Mission régionale d'autorité environnementale

**Avis en date du 22 avril 2019  
de la Mission régionale d'autorité environnementale d'Île-de-France  
sur le projet d'aménagement de la Porte de Montreuil  
situé à Paris (20ème arrondissement)**

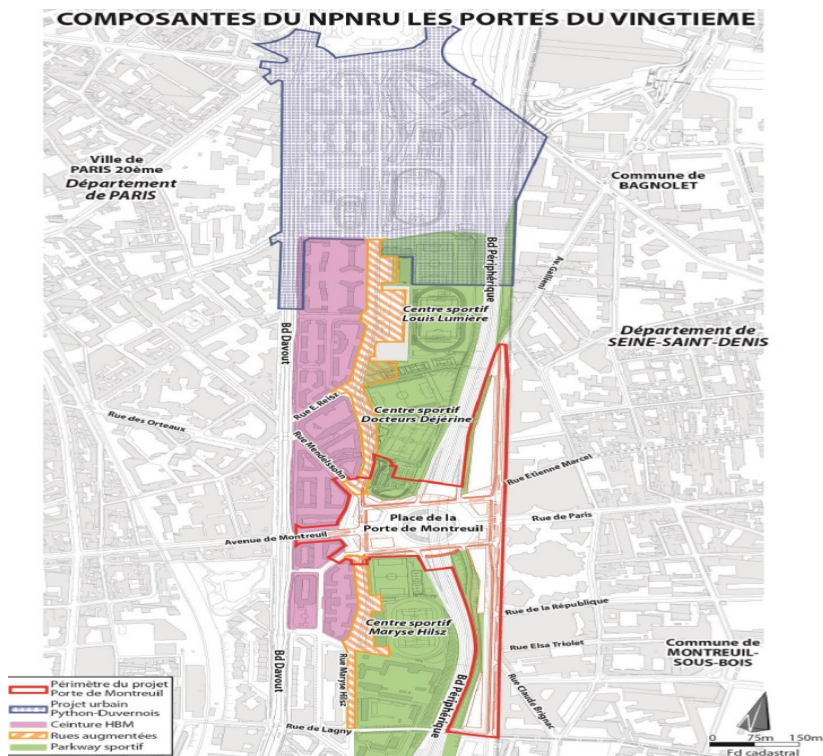
Parmi le programme de construction (détaillé p B-29 à B-32), il importe de souligner la création d'un bâtiment-pont de type R+7 et d'une emprise de 1 342 m<sup>2</sup> (cf. lot 3) au-dessus du boulevard périphérique.

La MRAe recommande :

- de présenter un plan masse du programme de construction permettant d'appréhender les hauteurs et surfaces envisagées des futurs bâtiments ;
- d'expliquer plus distinctement les interventions prévues sur les voiries, notamment en termes de réduction de voies.
